# Cambio de camisas de cilindros para OM 501/502

Fabricante: Mercedes-Benz			
Serie de motores	OM 501 LA	OM 541.920 - 541.927 4V Euro 2	(6 cilindros)
	OM 502 LA	OM 542.920 - 542.926 4V Euro 2	(8 cilindros)

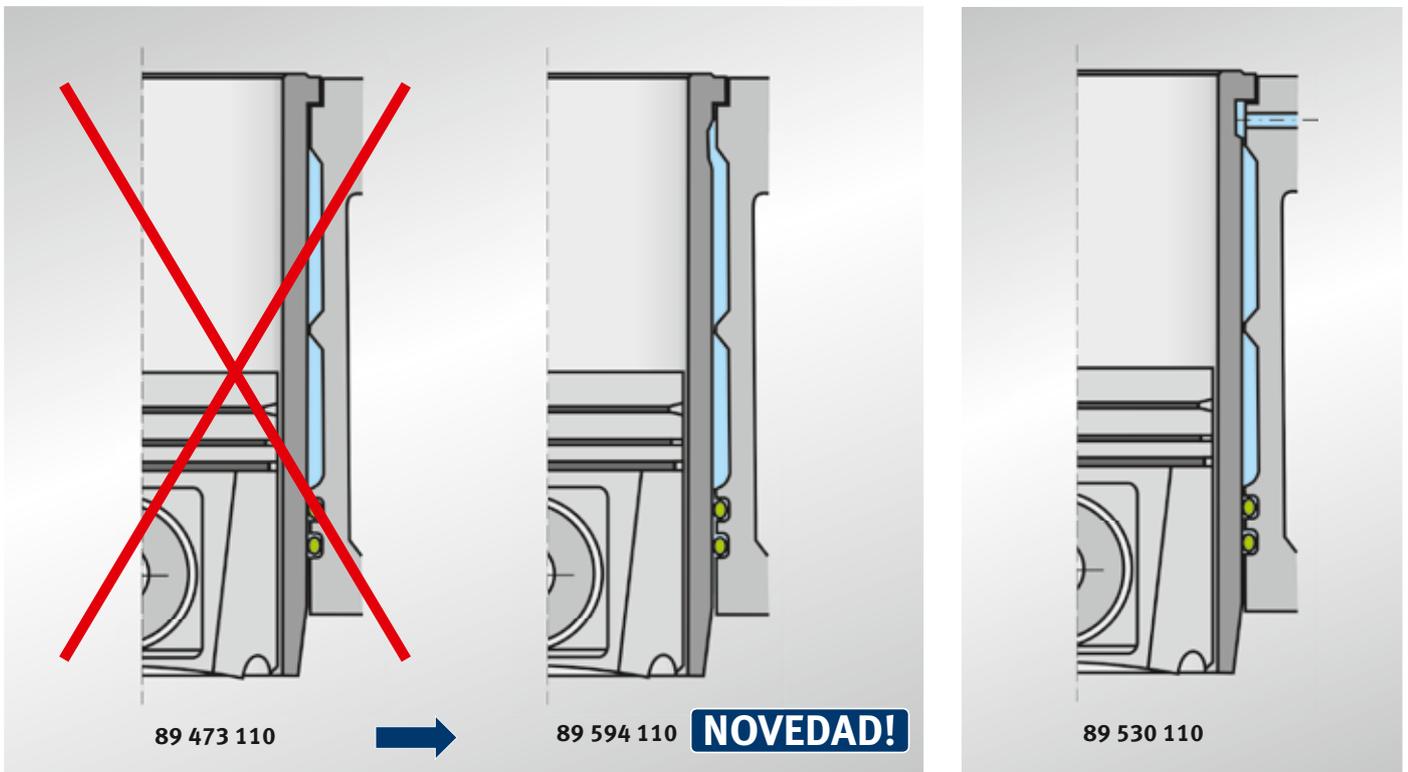
El fabricante ha modificado el modelo de las camisas de los cilindros.

Las camisas con el número KS 89 594 110 reemplazarán las camisas 89 473 110 empleadas hasta la fecha en los motores Euro-2 sin canal de enfriamiento en el contexto del mantenimiento del producto. Las camisas suministradas hasta la fecha se pueden seguir utilizando.

Informaciones para pedidos	Nº KS
Camisa de cilindro para motor sin canal de enfriamiento (sólo motores Euro-2)	
Camisa de cilindro: <b>antigua (suprimida!) nueva</b>	<b>(89 473 110) 89 594 110</b>
Camisa de cilindro para motor con canal de enfriamiento (sólo motores Euro-2)	
Camisa de cilindro: (sin modificación)	<b>89 530 110</b>
